Modulo per la presentazione delle osservazioni per i piani/programmi/progetti sottoposti a procedimenti di valutazione ambientale di competenza statale

ID: Codice procedura (ID_VIP/ID_MATTM):10844

Impianto per la produzione di energia elettrica da fonte eolica, costituito da 6 aerogeneratori della potenza complessiva di 37,2 MW, un sistema di accumulo da 25 MW e relative opere connesse in località "Rempillo" nel comune di Pitigliano (GR).

TESTO DELLE OSSERVAZIONI

Immagine n. 4 Situazione di saturazione da impianti FER nella provincia di Viterbo. Non sono riportati gli impianti fotovoltaici e agrivoltaici che hanno inciso per buona parte nel cumulo di impianti FER per superare già nel 2023 gli obiettivi del PNIEC assegnati alla Regione Lazio per il 20230.

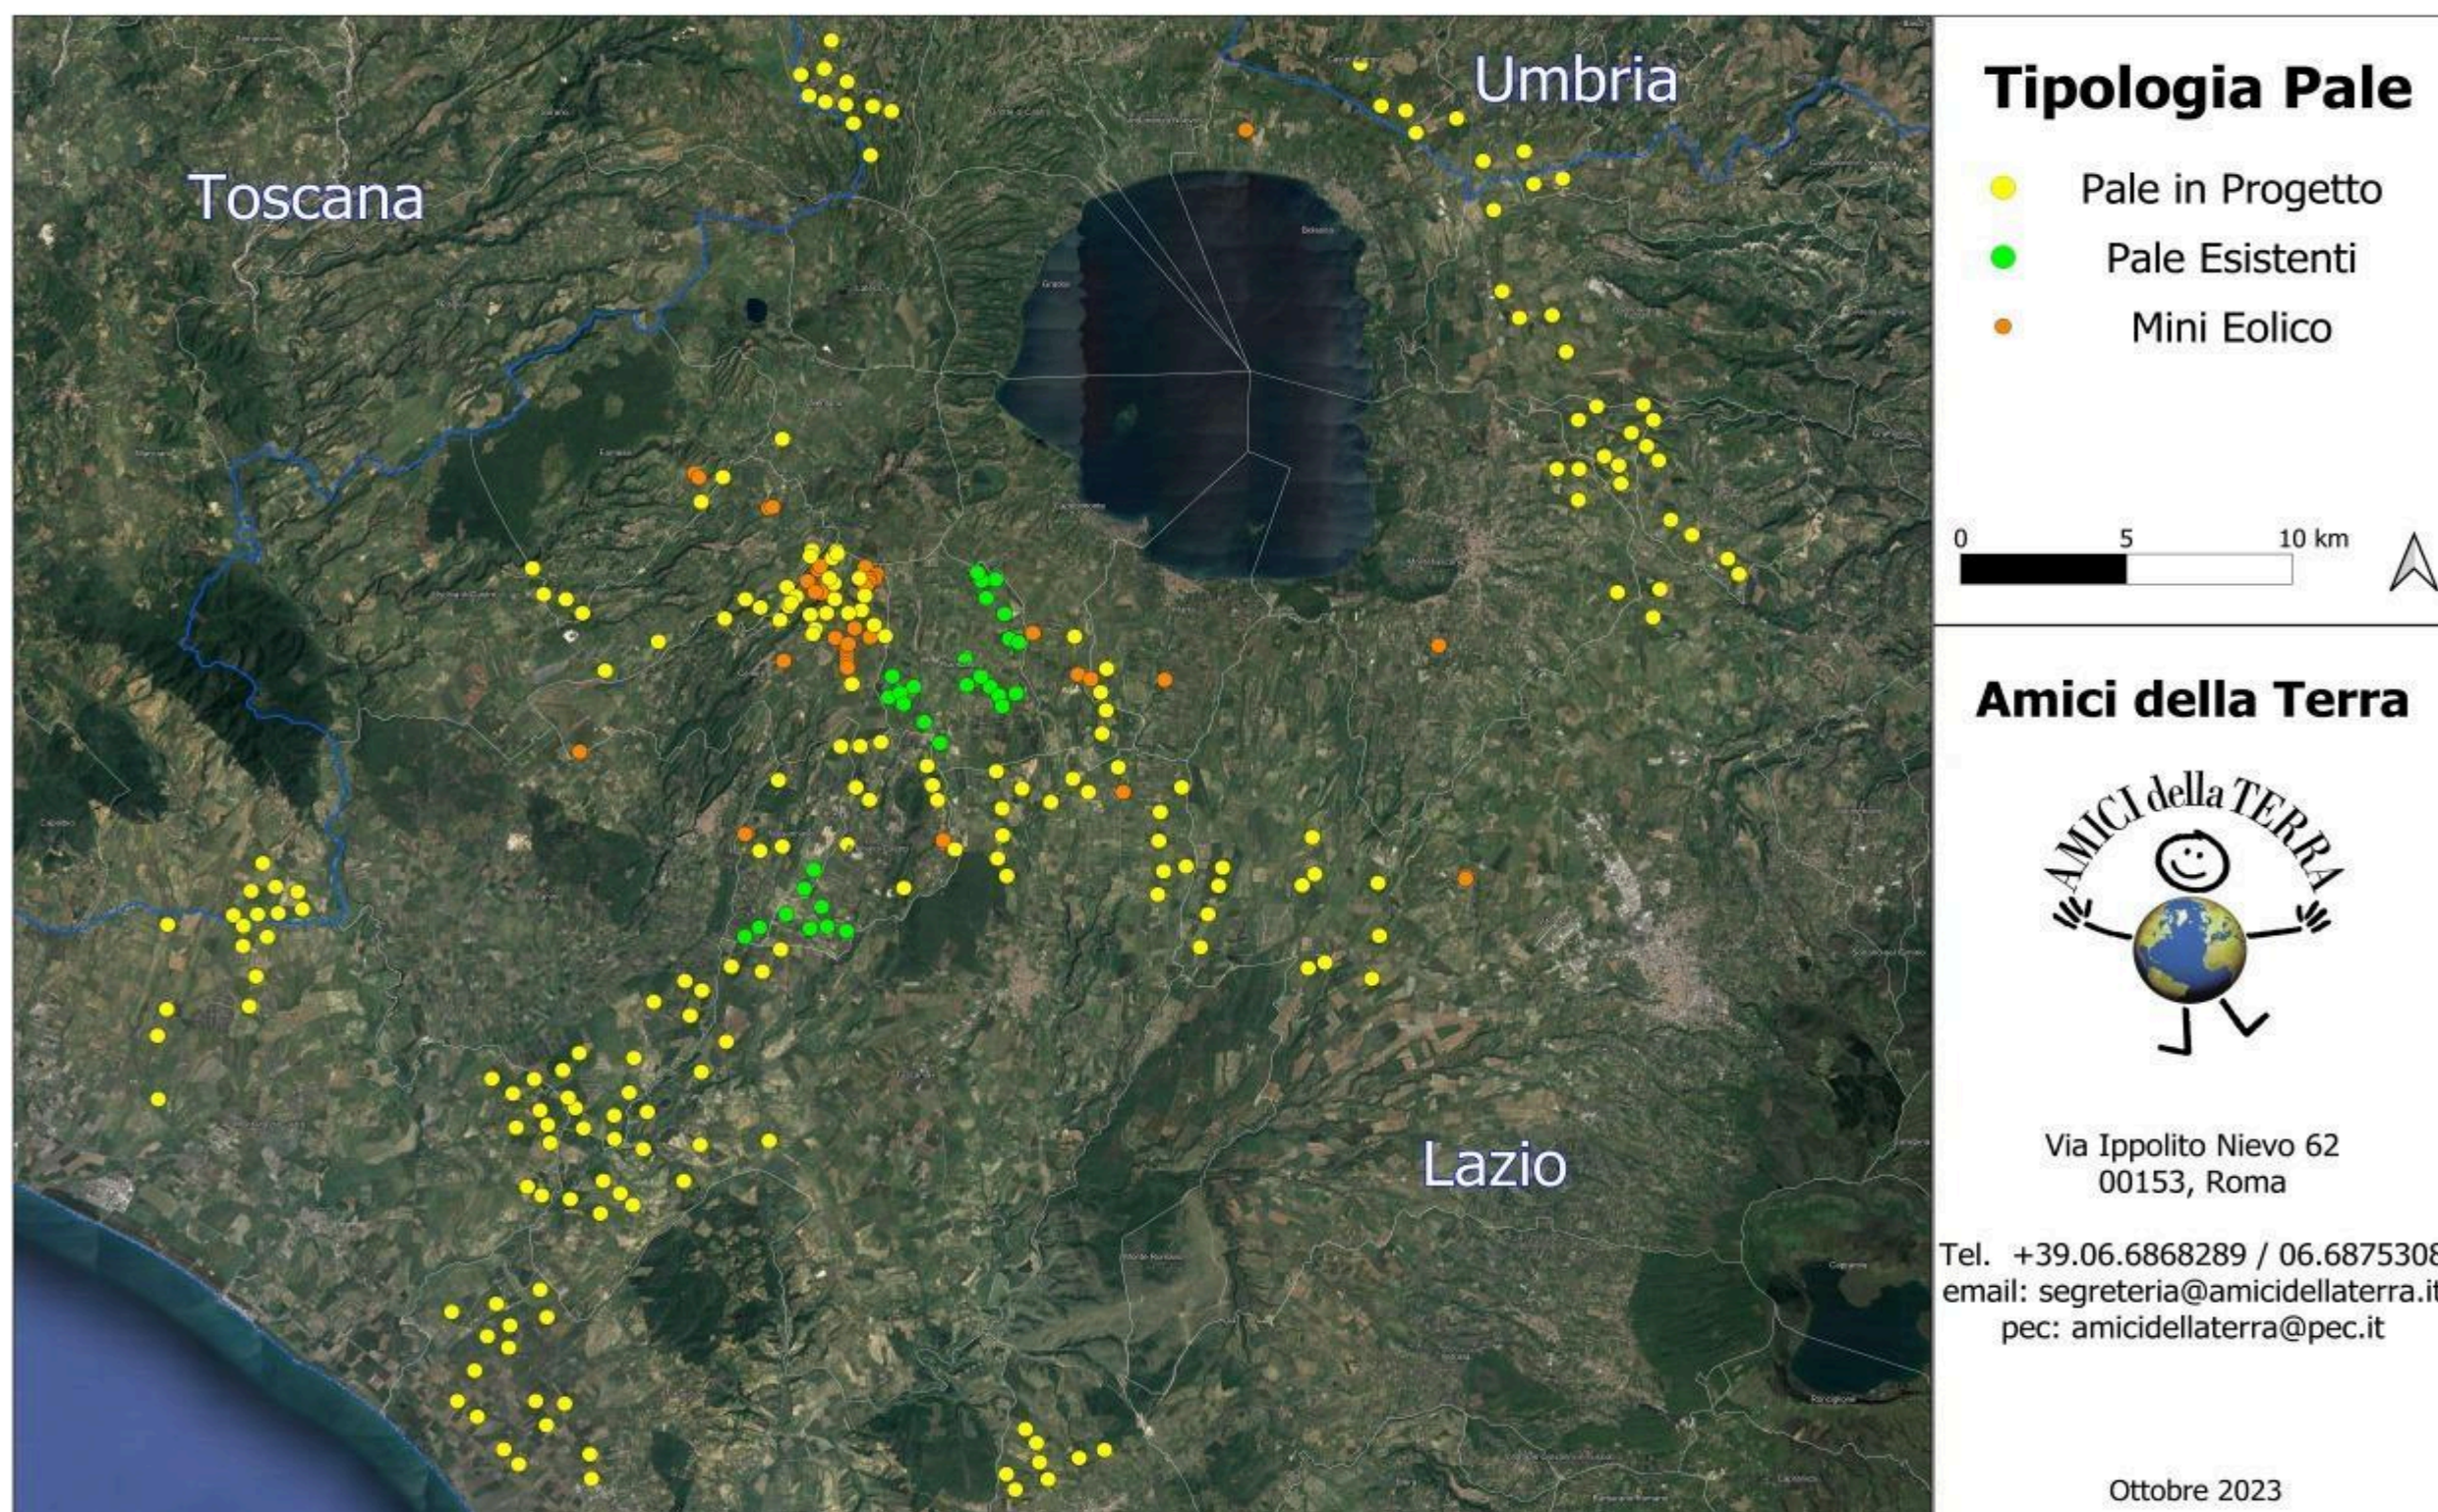
Quindi anche la Regione come Ente deputato dalla normativa nazionale a legiferare sulle aree idonee e non idonee si è espressa riguardo al fatto che abbia assolto ai doveri e alle quote stabilite dal PNIEC e in ambito regionale la provincia di Viterbo è stata quella con il più alto tasso di impianti FER tra tutte e quindi ormai satura ed il cumulo degli impianti FER installati, autorizzati e in progetto rappresenta una elevata criticità per la sostenibilità ambientale di ulteriori eventuali iniziative, L'impianto eolico “ Rempillo” pur essendo “esterno al confine provinciale e regionale ma nelle sue immediate vicinanze (a soli 100 metri i primi due aerogeneratori) oltre ad impattare sul territorio e sulle economie di tre Comuni del Lazio (Farnese, Valentano e Latera) si trova nelle fasce di rispetto dei Beni di notevole interesse pubblico come si è evidenziate nelle Osservazioni nn. 1 e 2 e crea anche degli impatti negativi anche sui beni naturalistici come verrà dettagliato nell'Osservazione n. 4. Inoltre andrebbe a sommarsi al già enorme cumulo di impianti eolici e fotovoltaici e geotermici che già creano una elevata criticità ambientale nella provincia di Viterbo e interferiscono anche con il

territorio toscano come si può vedere dalle immagini nn. 4 e 5 dell'Allegato n. 1.
